日本原燃株式会社	
資料番号	外航 01 <u>R 2</u>
提出年月日	<u>令和 4 年 7 月 6 日</u>

設工認に係る補足説明資料

航空機落下に関する

MOX 燃料加工建屋に係る既認可からの変更点について

第 3-1 表 「防護スラブの解析部位」の前後比較表

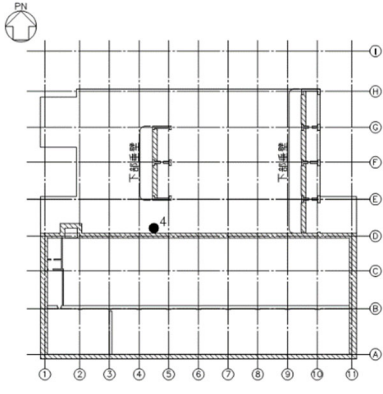
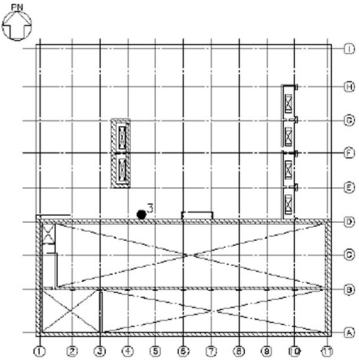
今回の設計変更（建屋の増床）に伴い、既認可において、航空機衝突の代表的な解析部位として選定していた地上1階屋上部分の解析部位●3については、地上2階の防護スラブ及び防護壁にて覆われる屋内となった。そのため、既認可における地上1階屋上の解析部位において航空機の衝突は考えられないが、その代わりに、新たな地上2階の防護スラブにおける航空機衝突の解析の必要性について検討する。

既認可における解析部位●3については、支持スパンが約10mであり厳しい評価となることが想定されたため解析部位として設定していたが、解析結果としては既認可における防護壁の解析部位●4と比較して応答ひずみは小さい結果が得られている。これは、他の解析部位ではD35の鉄筋で配筋していたのに対し、当該解析部位のみD38の鉄筋で配筋していた影響であり、応答ひずみを低減するパラメータとして、鉄筋の太さが大きく寄与していたことが分かる。

新たな地上2階の防護スラブについても、既認可と同様の鉄筋太さ(D38)で配筋する設計とする。したがって解析モデルも既認可のモデルと同等となり、応答ひずみが既認可における防護壁の解析部位●4を超えることはないことが自明であることから、新たな地上2階の防護スラブは解析部位として追加しない。

以上より、今回の申請では、既認可における代表部位選定の考え方を踏襲するとともに、既認可後に実施した設計変更を踏まえ、代表的な解析部位を再度選定した結果、防護スラブ及び防護壁の解析部位は第3-1表、第3-2表に示す前後比較表のとおり変更する。再度選定した解析部位の解析モデルは既認可における●1、●2及び●4の解析モデルから変更はない。

第 3-3 表 解析結果

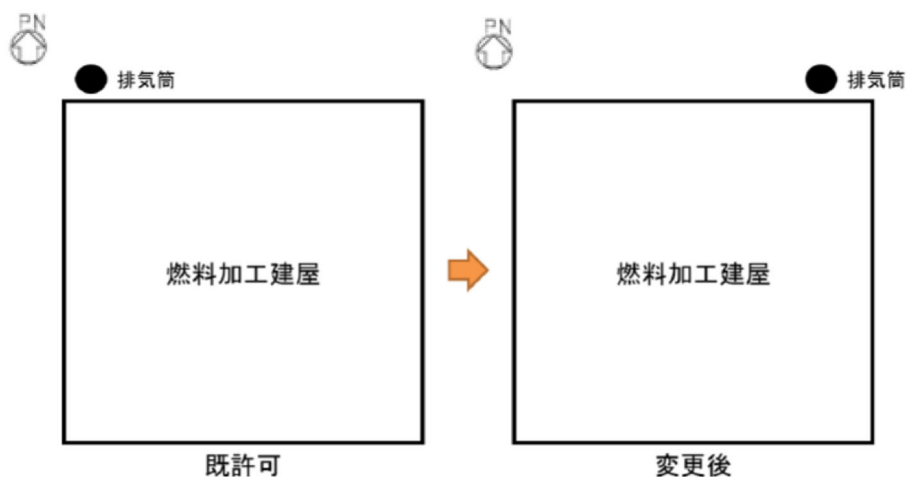
再度選定した解析部位の解析結果についても、既認可から変更は無く、第3-3表のとおり許容値以下となる。
